Expediente: **056600443539**  
Radicado: **RE-03187-2025**  
Sede: **SANTUARIO**  
Dependencia: **Grupo Recurso Hídrico**  
Tipo Documental: **RESOLUCIONES**  
Fecha: **15/08/2025** Hora: **18:33:45** Folios: **10**

## RESOLUCIÓN N°

### POR MEDIO DE LA CUAL SE NIEGA UN PERMISO DE VERTIMIENTOS Y SE ADOPTAN OTRAS DETERMINACIONES

**DESCRIPCIÓN DEL SISTEMA DE TRATAMIENTO:**

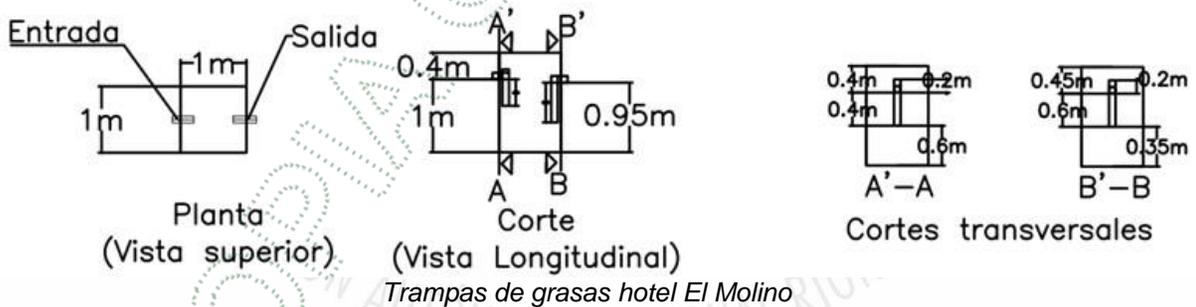
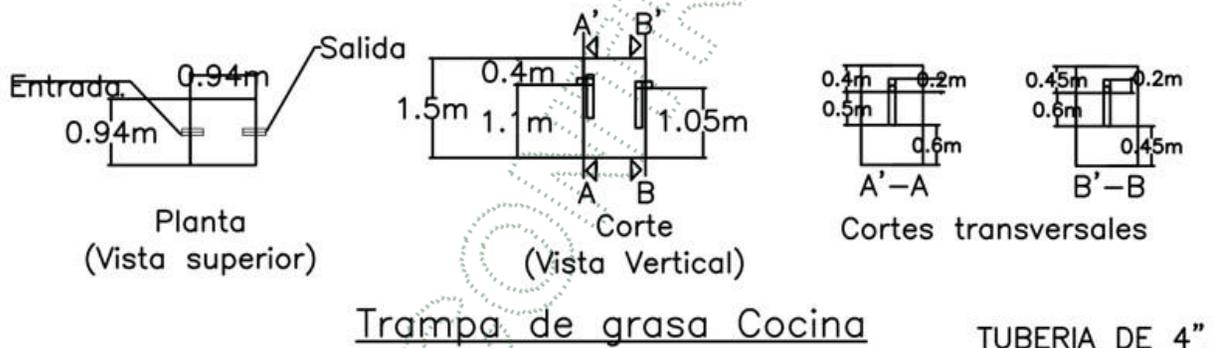
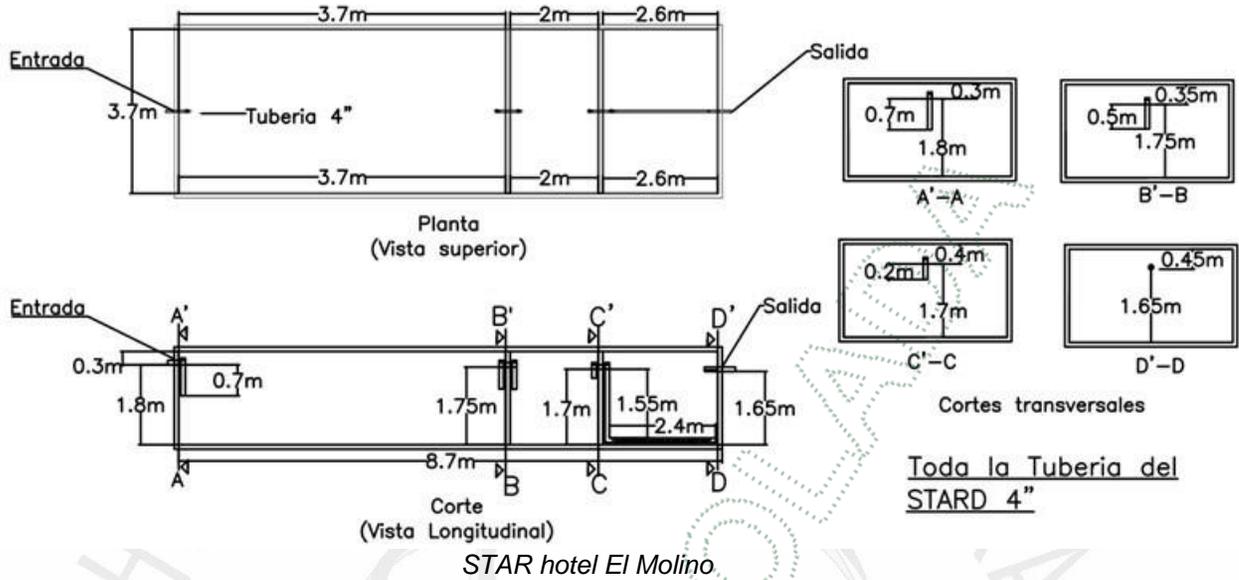
En cuanto a los planos de las unidades, con los radicados CS-05770-2024 del 22 de mayo de 2024, CS-14817-2024 del 06 de noviembre de 2024 y CS-02144-2025 del 13 de febrero de 2025, la Corporación requirió al usuario ajustar la información plasmada en ellos, en cuanto a presentar vista en planta, cortes y detalles con las dimensiones de las unidades, no obstante, la respuesta

presentada al respecto mediante el Radicado CE-07100-2025 corresponde a esquemas que no subsanan el requerimiento reiterativo efectuado por Cornare.

En relación con la trampa de grasas existente no se presentan memorias de cálculo ni planos de la misma.

- Presentar memorias de cálculo, planos (con vista en planta, cortes y detalles con las dimensiones, ya que la información plasmada en el presente trámite corresponde a esquemas) de todas las unidades existentes o proyectadas, las cuales se deben ajustar a lo establecido en el RAS y la literatura especializada en la materia, presentando las referencias bibliográficas tomadas en cuenta en los diseños.

Figura 1. Esquema humedal sin detalles

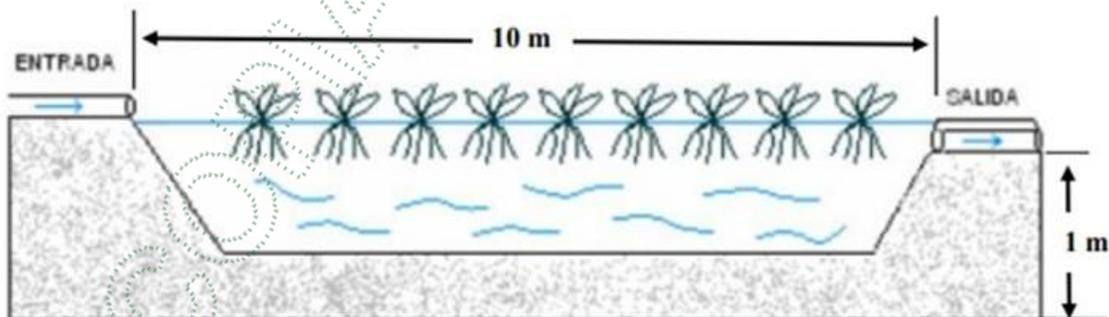
Se indica que fue tomada en cuenta para el diseño de la unidad la concentración de DBO obtenida en los análisis realizados al agua residual del efluente del STARD, sin embargo, no es claro el valor tomado para la concentración en el efluente.

No se cita la fuente bibliográfica de la literatura especializada en la materia de la que se extrajeron los valores de Kt (Constante de primer orden) y n. (porosidad del material), ni se precisa el sustrato filtrante que se usará (del cual depende el valor de porosidad), ya que de la rigurosa selección y adecuada colocación de este depende en gran medida el buen funcionamiento del humedal, puesto que uno de los mayores riesgos de este tipo de unidades es la posible colmatación del medio filtrante.

No se menciona cómo se realizará la impermeabilización de la unidad, para evitar que las ARD que ingresen al humedal lleguen al suelo donde se va a construir y se presente contaminación del mismo. Asimismo, solo se presenta un esquema en corte sin vistas con detalles de la unidad que se pretende implementar. Tampoco se presentan memorias de cálculo de las tuberías de ingreso y salida a la unidad.

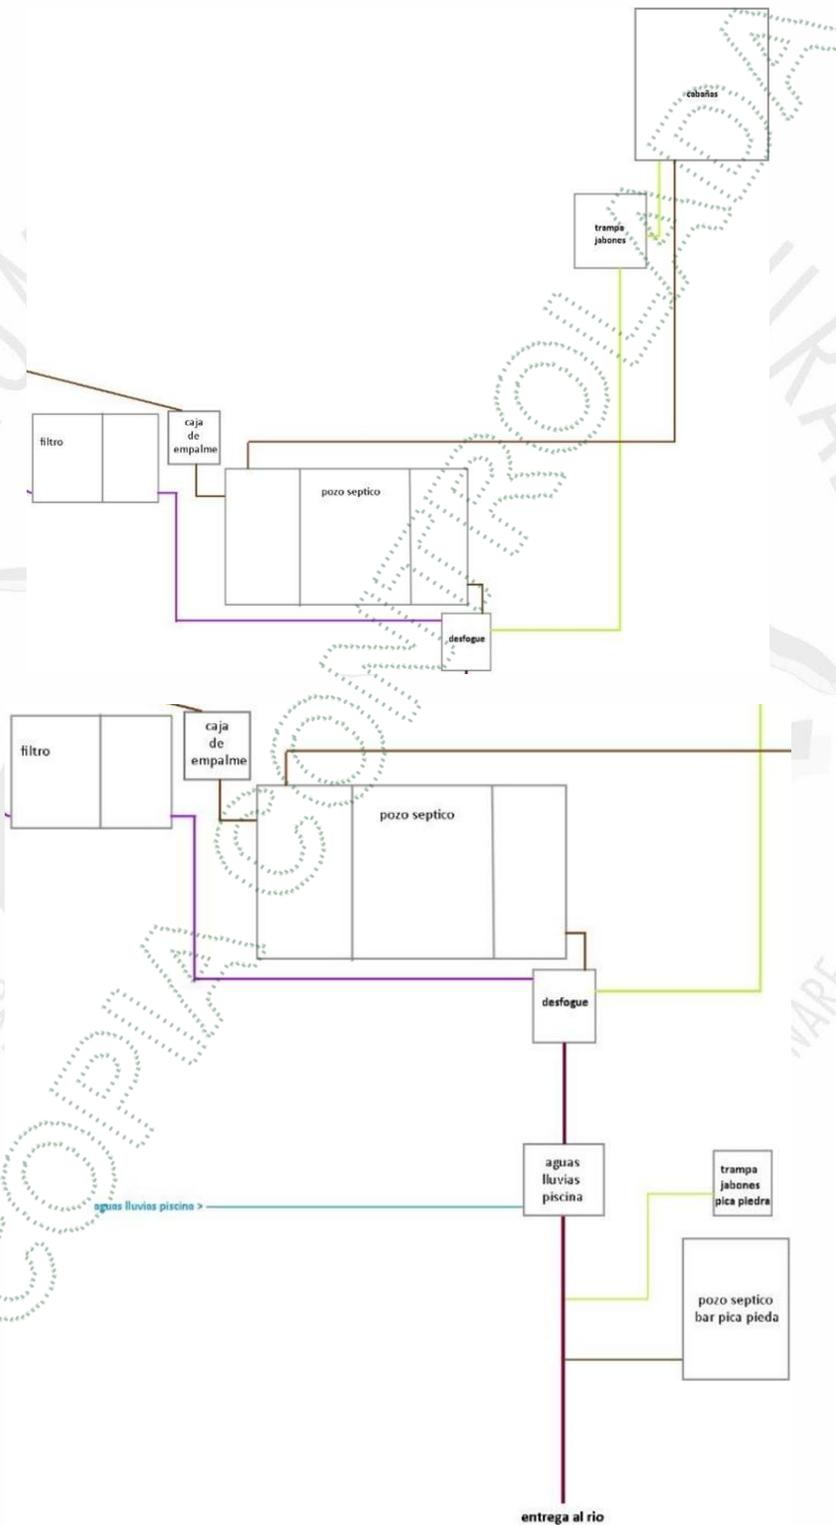
Al respecto del citado diagrama, cabe hacer las siguientes precisiones:

- ✓ Se describen 5 trampas de grasas: cocina, duchas, lavamanos y baños del hotel, “aguas negras”, cabañas y pica piedra; sin embargo, en la información aportada en las memorias se presentan diseños solo de 2 unidades. En ningún momento dentro del desarrollo del trámite se había informado sobre la existencia de estas unidades adicionales.

- ✓ Se describe una unidad denominada “filtro” que recoge aguas lluvias y trampa de grasa de la cocina, que luego descarga a caja de salida, lo cual no es claro, puesto que se indica que a estas se conectan aguas lluvias. Asimismo, no se informa sobre la función del “filtro” ni tampoco se presentan memorias de cálculo ni planos del mismo.

- ✓ Se informa sobre una “trampa de aguas negras”, lo cual no es claro.
  - ✓ Se describe un “pozo séptico bar pica piedra”, del cual no hay información técnica (memorias de cálculo ni planos).

- ✓ Según el diagrama se mezclan aguas lluvias con ARD y aguas negras.
  - ✓ No se presenta información sobre la lavandería y los jacuzzis, ni tampoco se precisa la ubicación de las unidades que tratan estas aguas.
